Localizzazione degli errori materiali su CTR

Elaborati da modificare: B5 – C1

Estratto tav. C1 - Stato attuale

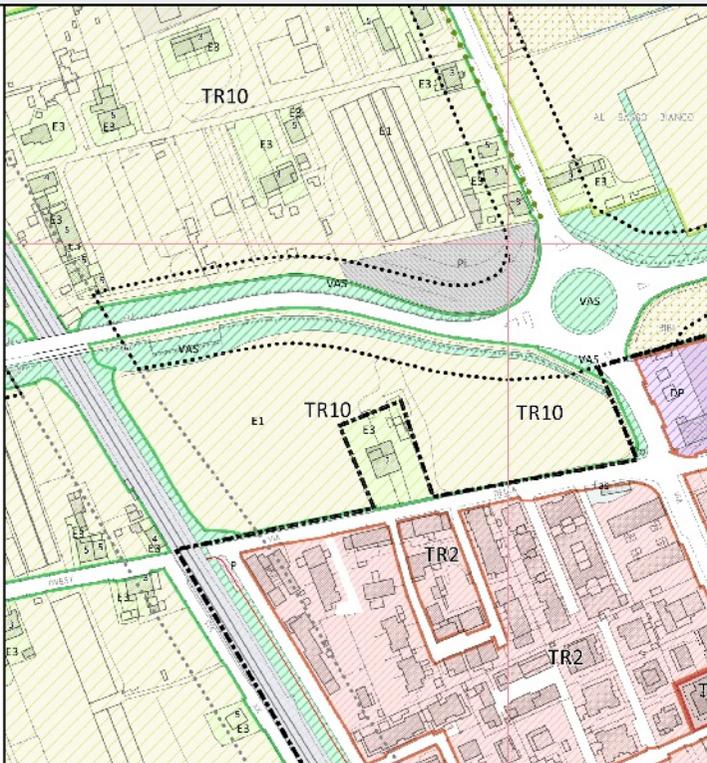
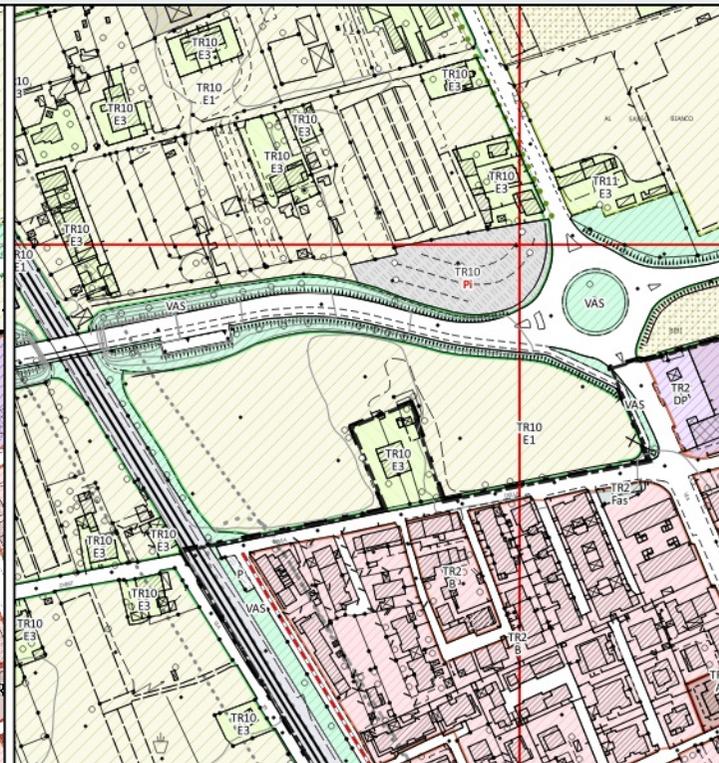
Si rileva che l'area del cavalcavia di Torre del Lago è stata rappresentata erroneamente. Al posto della pista ciclabile è stata individuata la destinazione urbanistica "Aree agricole di controllo dei caratteri del paesaggio - E1". Si chiede pertanto la rettifica rappresentando correttamente lo stato dei luoghi.

Si propone la rettifica delle aree in questione cambiando la classificazione "Aree agricole di controllo dei caratteri del paesaggio - E1" a Viabilità, stralciando contestualmente la classificazione dei morfotipi "TR10" dall'area Verde di arredo stradale "VAS" di modo che i perimetri del morfotipo "TR10" e il perimetro delle "Aree agricole di controllo dei caratteri del paesaggio - E1" combacino in coerenza con gli ambiti adiacenti.

Estratto tav. C1 - Stato attuale

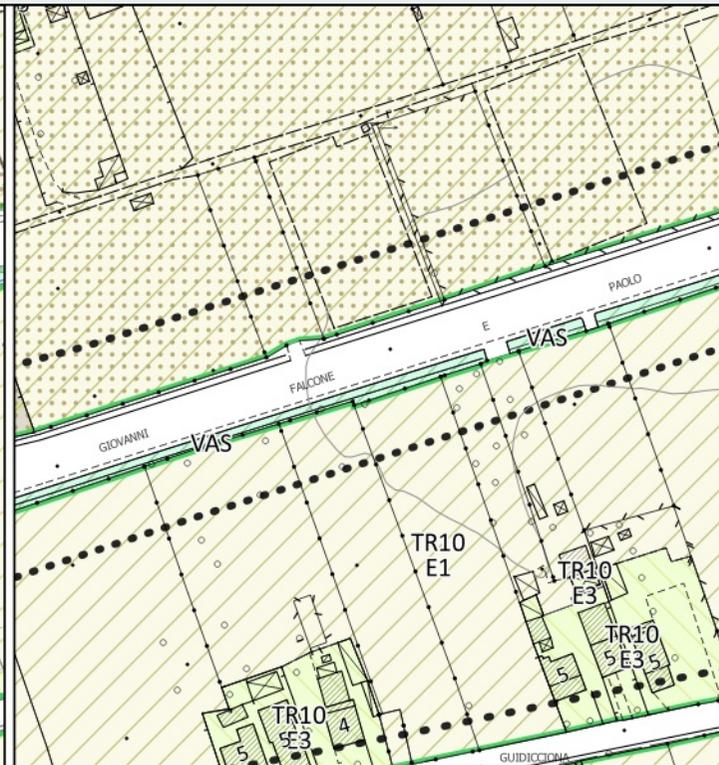
Si rileva che parte della viabilità del cavalcavia di Torre del Lago si stata classificata come Verde di Arredo stradale "VAS" ma trattasi di viabilità di accesso ai campi adiacenti.

Si propone la rettifica dell'area cambiando la classificazione in Viabilità "Vi" in linea con lo stato dei luoghi.

Estratto tav. C1 - Stato attuale

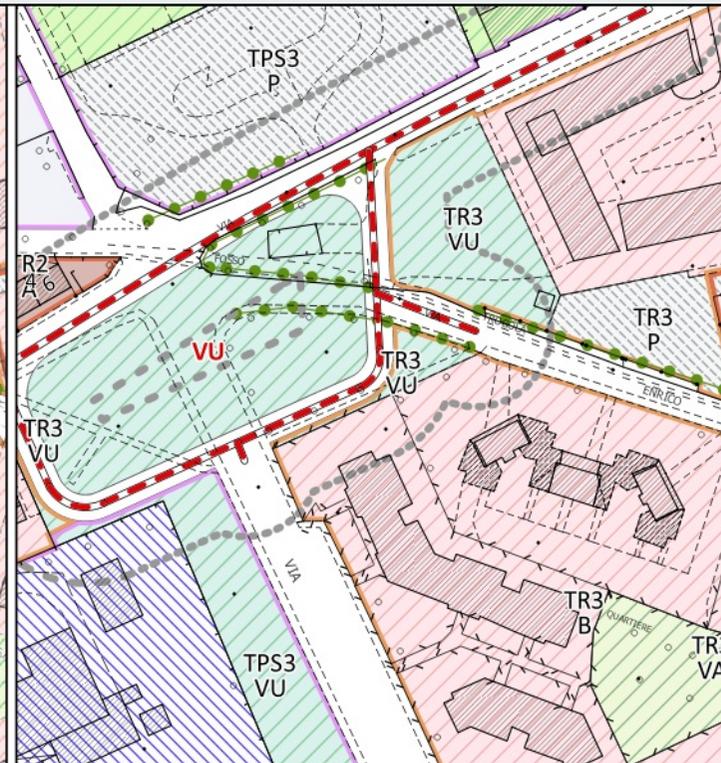
Si rileva che l'area in questione è riconducibile alla classificazione verde Urbano "VU" ma attualmente è priva di classificazione urbanistica.

Si propone la rettifica dell'area cambiando la classificazione in VU poichè presenta le medesime caratteristiche.

Estratto tav. C1 - Stato attuale

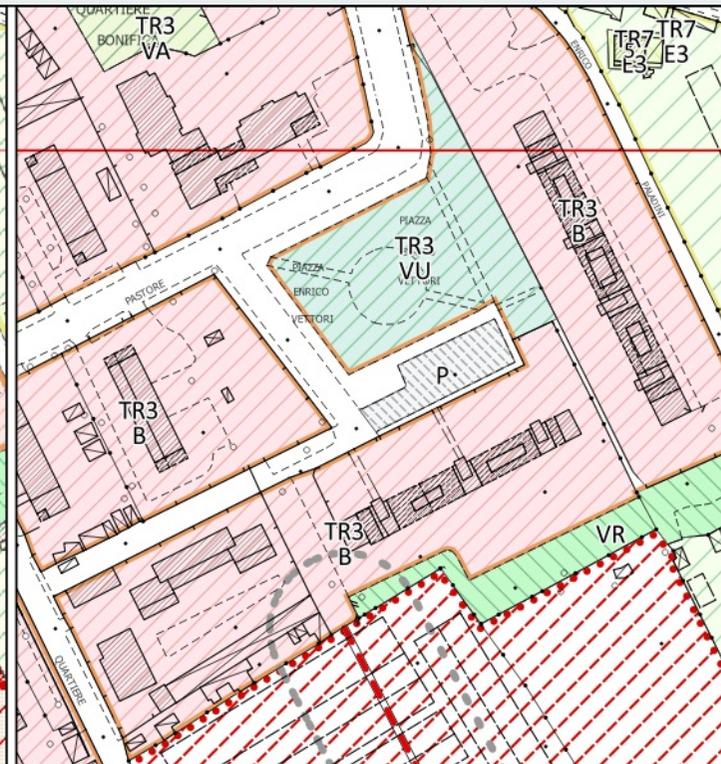
Si rileva che l'area in questione è un marciapiede ma è stato classificato come parcheggio "P". Si richiede pertanto lo stralcio della classificazione parcheggio "P" di modo che risulti come Viabilità.

Si propone di stralciare il parcheggio dall'area in questione a favore della classificazione viabilità.

Estratto tav. C1 - Stato attuale

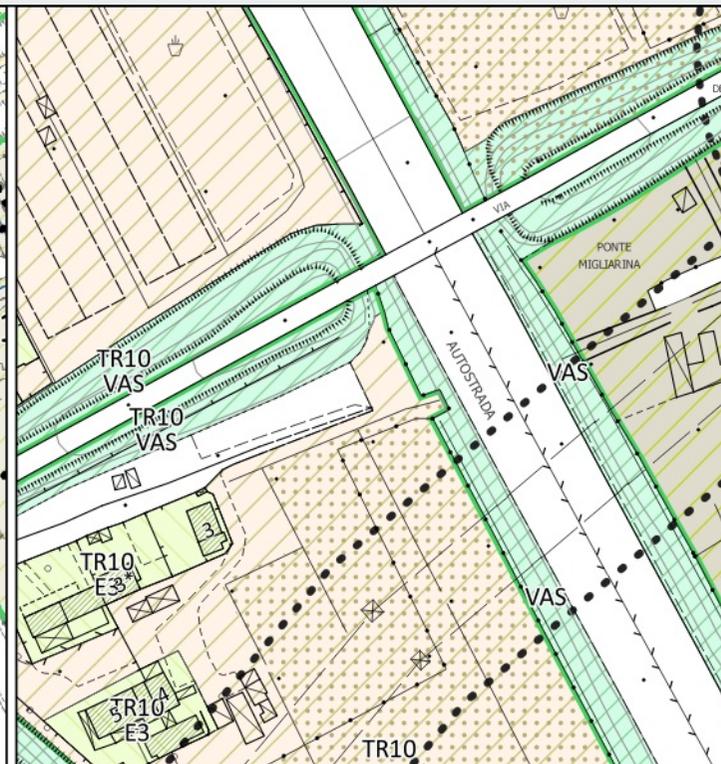
Si rileva che le aree riconducibili alla classificazione di "Verde di Arredo Stradale – VAS" (come ad esempio le scarpate, argini ecc) sono talvolta sprovviste di classificazione o assimilate ad altri tessuti incompatibili. Si chiede pertanto una rettifica delle stesse aggiornando la loro classificazione in Verde di Arredo Stradale Vas ai sensi dell'art. 60 comma 8.

Poichè sono riconducibili all'art. 60 comma 8, per le aree in questione si propone la classificazione in Verde di arredo Stradale VAS.

Estratto tav. C1 - Stato attuale

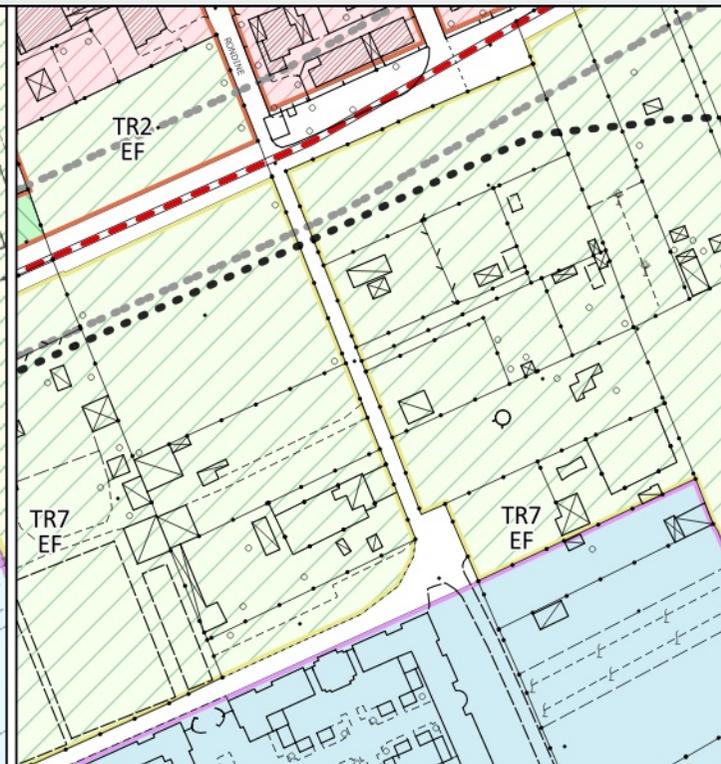
Si rileva in Via della rondine a Torre del Lago, che la viabilità che conduce al cimitero è individuata come "area agricola di frangia - EF". Si richiede la rettifica riconoscendo l'area come tratto di viabilità.

Si propone la rettifica dell'area cambiando la classificazione in Viabilità "Vi" in linea con lo stato dei luoghi. Contestualmente si propone lo stralcio della classificazione del morfotipo "TR7".

Estratto tav. C1 - Stato attuale

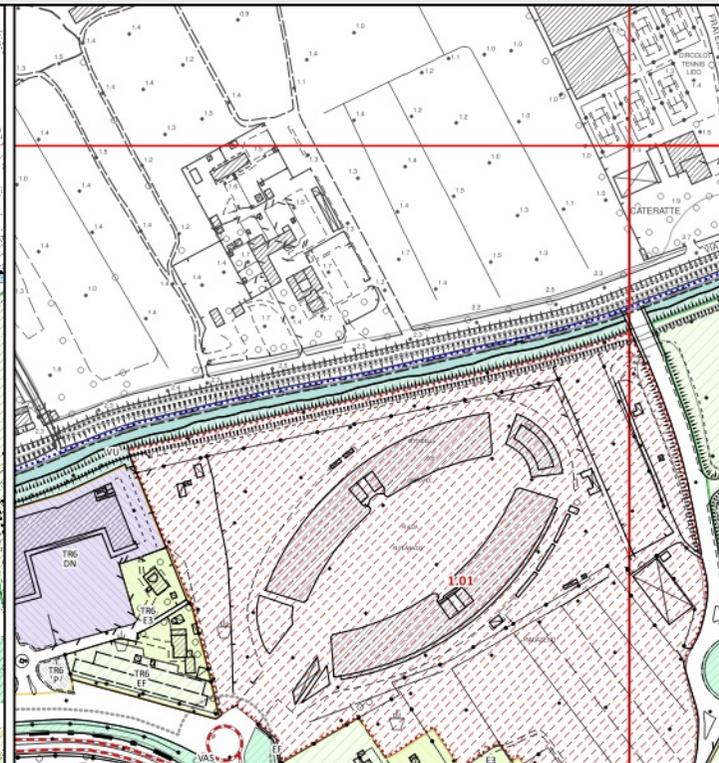
Si rileva che la classificazione a "Verde urbano - VU" si interrompe venendo a mancare circa all'altezza della "Cittadella del Carnevale". Per queste aree mancano classificazioni di zona specifiche e coerenti in continuità con le aree adiacenti.

Si propone la rettifica delle aree modificando la classificazione in zona "verde urbano -VU" in continuità con quanto già classificato nelle aree limitrofe citate nella presente sintesi.

Estratto tav. C1 - Stato attuale

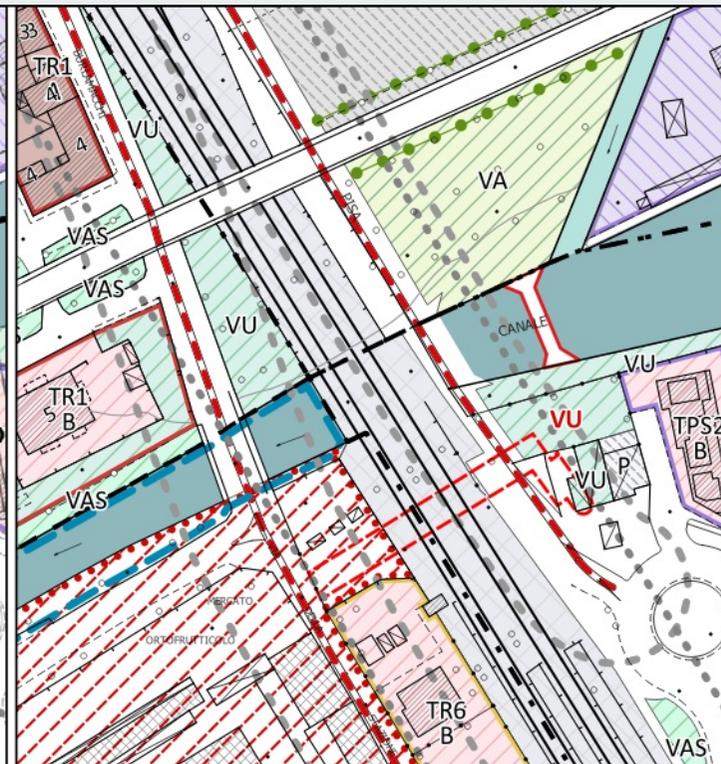
Si rileva che l'area è stata individuata con un retino di colore bianco afferente la viabilità invece di essere classificata come ferrovia.

Si propone la rettifica dell'area in questione cambiando la classificazione in "Area ferroviaria" in linea con lo stato dei luoghi.

Estratto tav. C1 - Stato attuale

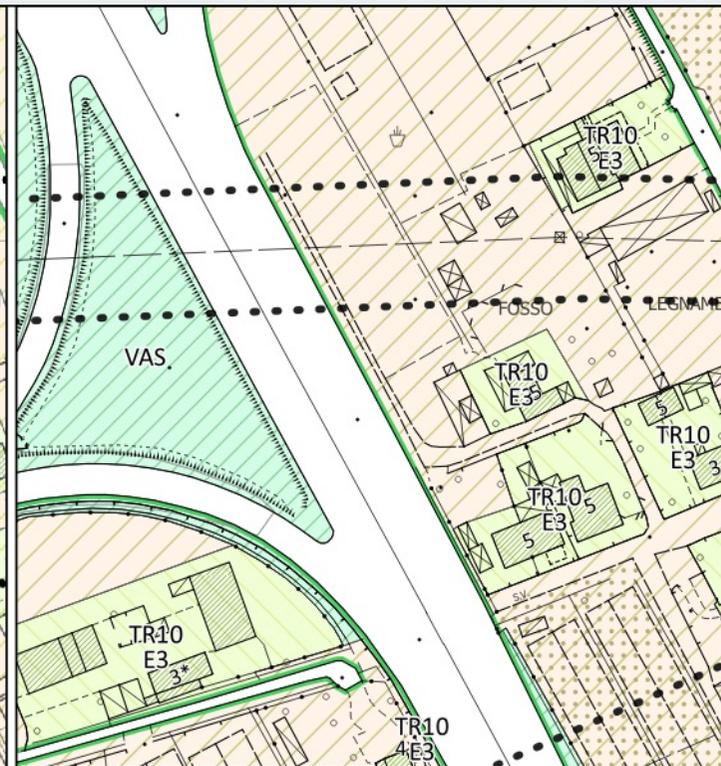
Si rileva che l'area in questione che trattasi di area agricola e non di viabilità. Pertanto si chiede la rettifica della stessa cambiando la classificazione da "Viabilità" in area agricola in linea con lo stato dei luoghi.

Si propone la rettifica dell'area cambiando cambiando la classificazione da "Viabilità" in parte a "Aree agricole di controllo dei caratteri del paesaggio – E1" e in parte a "Aree di pertinenza di edifici in zona agricola E3" in coerenza con lo stato dei luoghi.

Estratto tav. C1 - Stato attuale

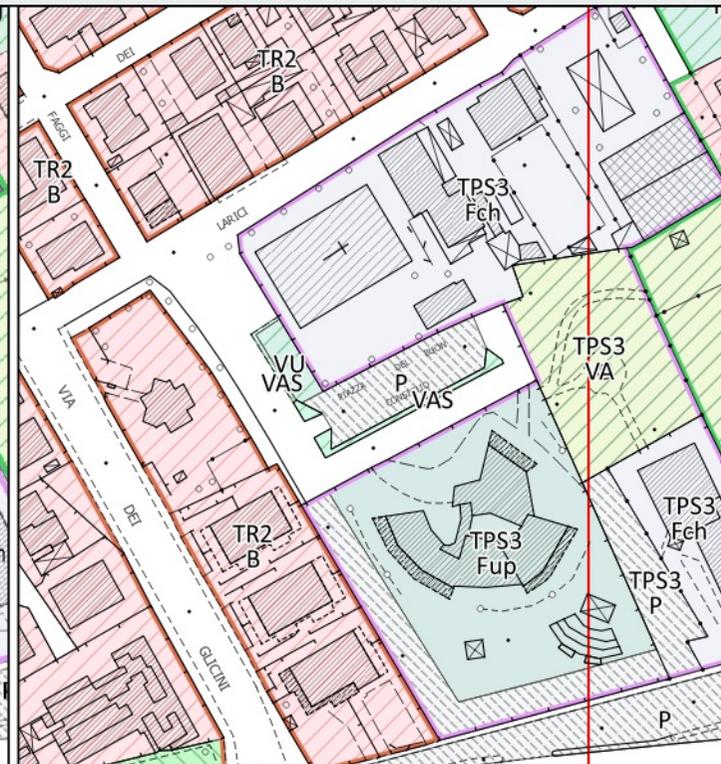
Si rileva che l'area localizzata in Piazza del Buon Consiglio sia attualmente rappresentata incongruente con la CTR e con lo stato di fatto dei luoghi. Si può notare anche consultando le fotografie del 2016 di Google street view e le ortofoto della Regione toscana come l'area sia ripartita in parte da "Verde di Arredo Stradale – VAS" in parte da "Verde urbano – VU" e infine da una parte risultante di "Parcheggi – P". Si precisa inoltre che il parcheggio individuato nella cartografia C1 è stato indicato con etichetta di colore nero quindi inteso come "servizio realizzato". Si chiede pertanto una rettifica della disciplina dell'area.

Si propone per l'area in questione una rettifica della classificazione di zona al fine di rappresentare correttamente lo stato di fatto dei luoghi cambiando la classificazione di parte del Parcheggio come "Verde di Arredo Stradale – VAS" e in parte come "Verde urbano – VU". Inoltre in coerenza del errore-materiale n. '07.02' si stralcia la classificazione del morfotipo "TPS3" di modo che combaci con la pertinenza della chiesa adiacente.

Estratto tav. C1 - Stato attuale

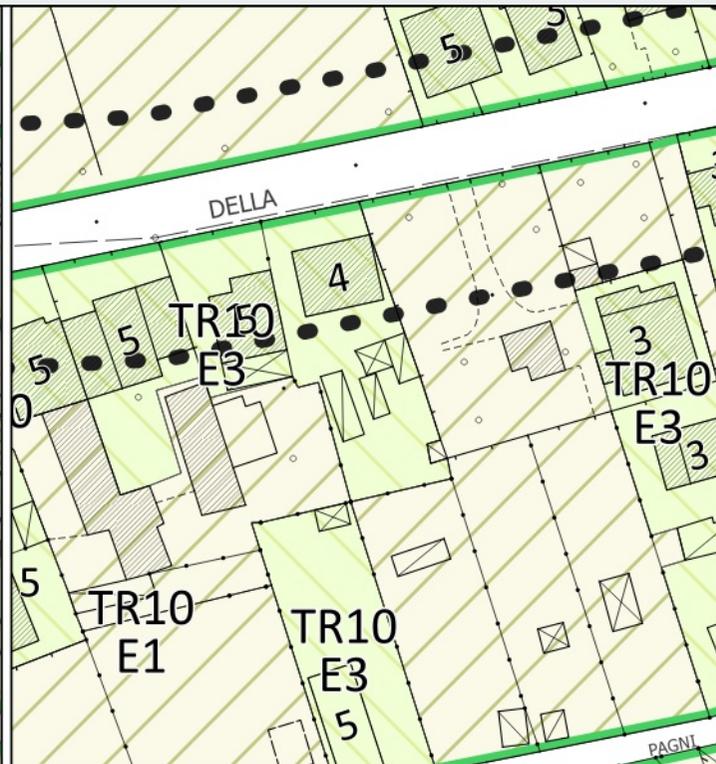
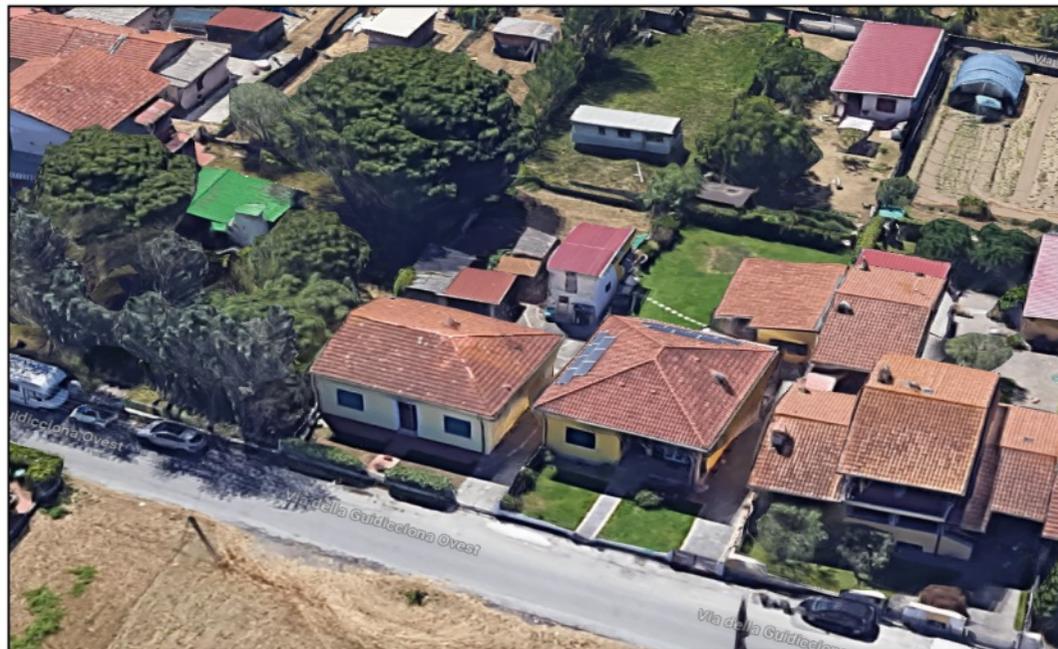
Si rileva che gli edifici ricadenti all'interno della pertinenza "Aree di pertinenza di edifici in zona agricola - E3" sono classificati come "Aree agricole di controllo dei caratteri del paesaggio - E1". Risultano incoerenti in quanto trattasi di edifici accessori ricadenti all'interno della pertinenza attualmente individuata e non possono costituire ambiti a sé stanti.

Si propone il cambio di destinazione da "Aree agricole di controllo dei caratteri del paesaggio - E1" a "Aree di pertinenza di edifici in zona agricola - E3".

Estratto tav. C1 - Stato attuale

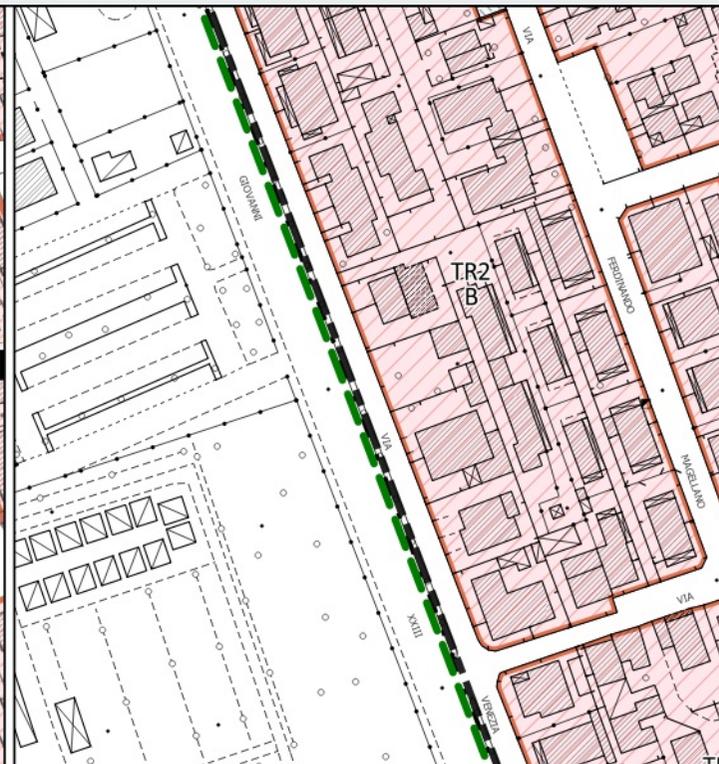
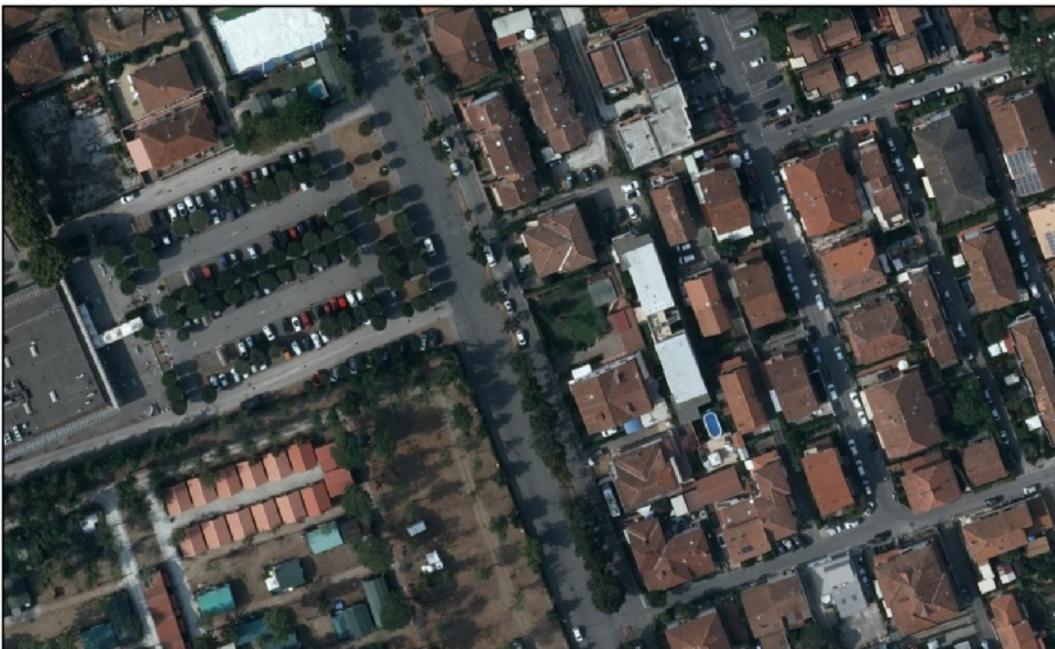
Si rileva che l'area localizzata in Via Venezia in località Torre del Lago, attualmente classificata come "Parcheggi pubblici - P" con etichetta di colore nero (esistente) in realtà trattasi di viabilità. Si specifica inoltre che parte della suddetta viabilità risulta come area pedonale e inaccessibile da veicoli motorizzati.

Si propone la rettifica con il cambio di destinazione da "Parcheggi pubblici - P" a viabilità in coerenza con lo stato dei luoghi.

Estratto tav. C1 - Stato attuale

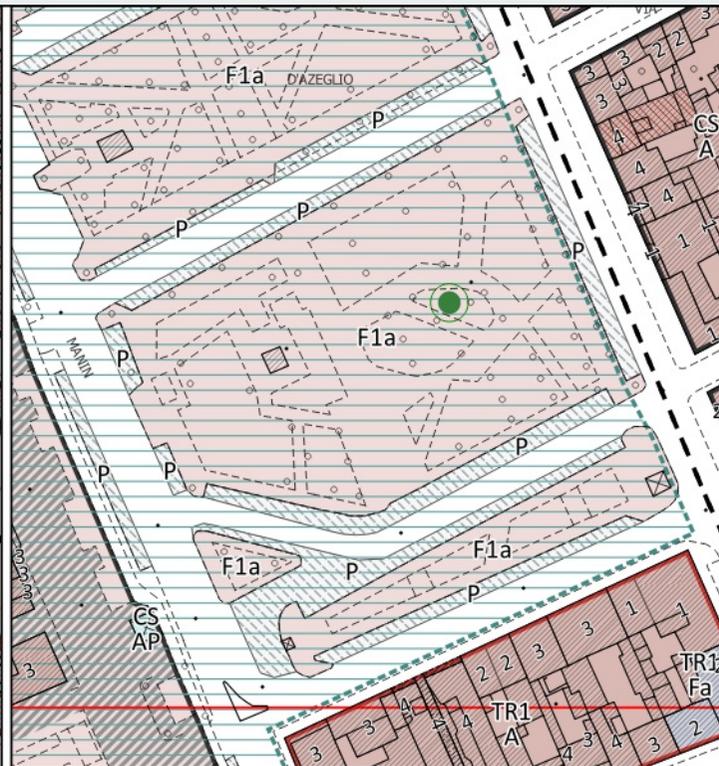
Si rileva che non sono stati individuati cartograficamente i parcheggi lungo strada all'interno della Piazza D'Azeglio. Si richiede pertanto la rettifica e l'individuazione degli stessi.

Si propone la rettifica individuando in cartografia i parcheggi lungo strada classificando tali aree come "Parcheggi pubblici - P" in coerenza con lo stato dei luoghi.
